Obra N° 625

“AULARIO. ESCUELA DE ENFERMERIA. UNT” Centro Universitario Ing. Roberto Herrera - San Miguel de Tucumán

Licitación Pública N°01/2025

Circular con Consulta N°2

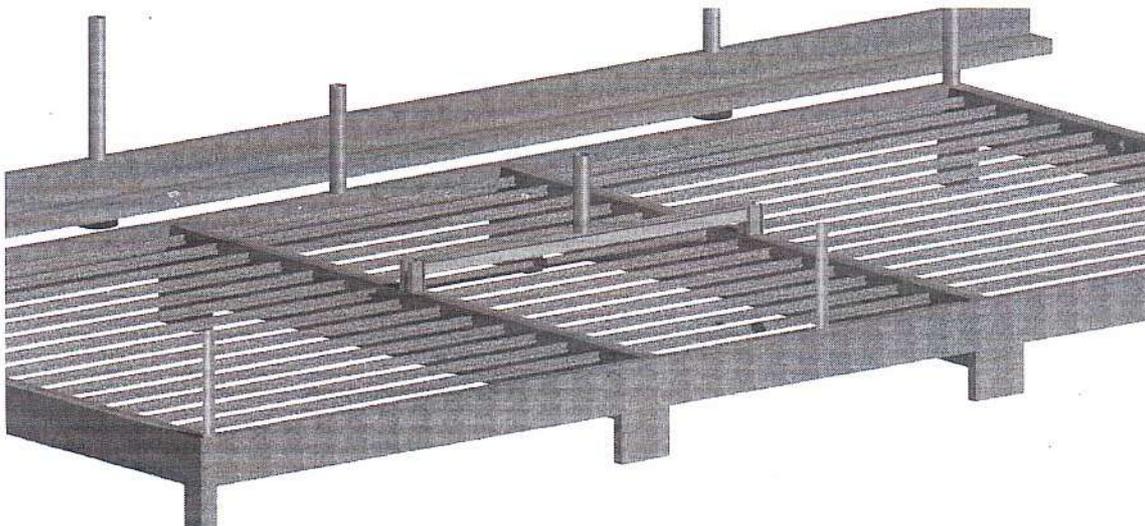
6. Consulta:

Ítem 4.2.4: Pórtico para apoyo CM29: ¿Hay un plano de detalles?

Se adjunta un esquema indicativo de los elementos constitutivos. Los materiales y secciones pueden verse en el plano de estructuras 9-152 / 4-2.

Respuesta: Cielorraso de ladrillos vistos

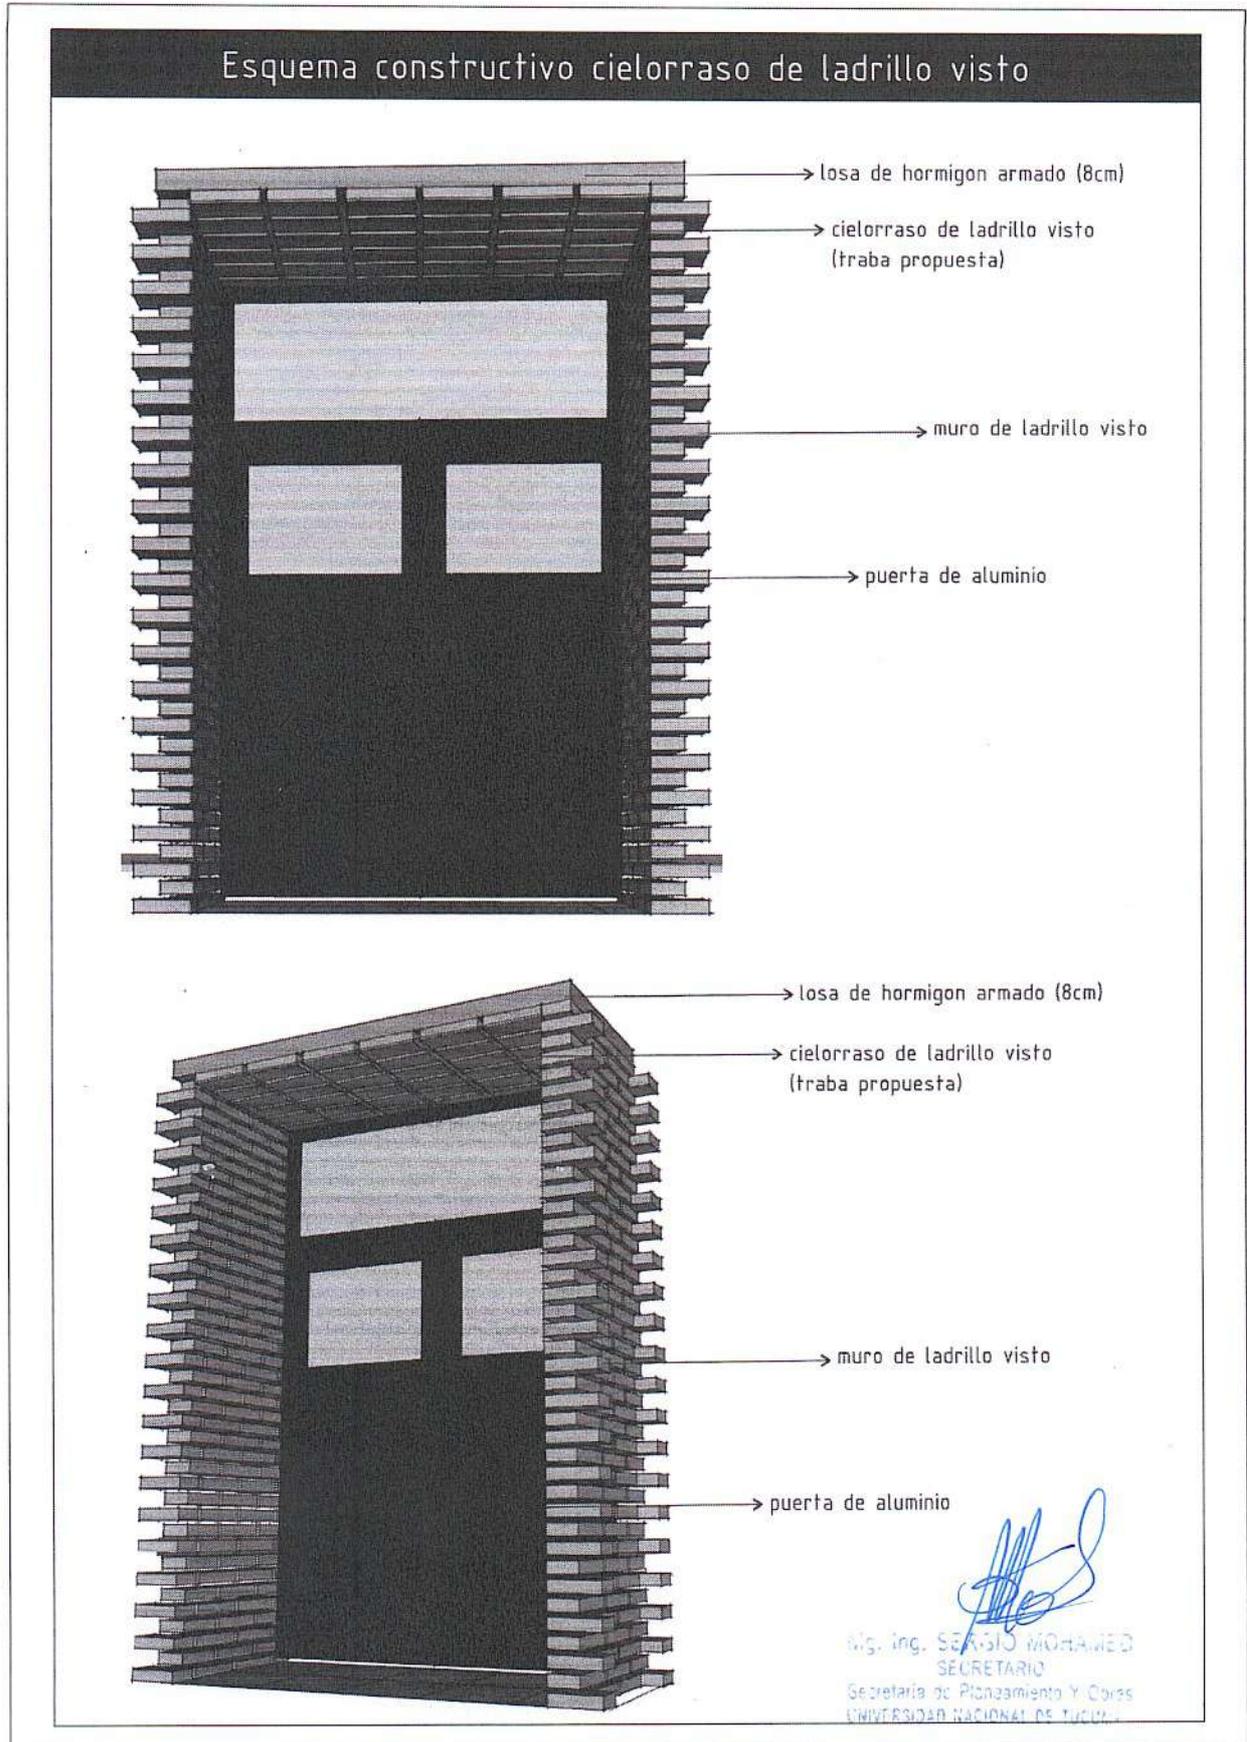
7. Consulta:

Ítem 10.3: Cielorraso de ladrillo visto: ¿Hay un plano de detalles?
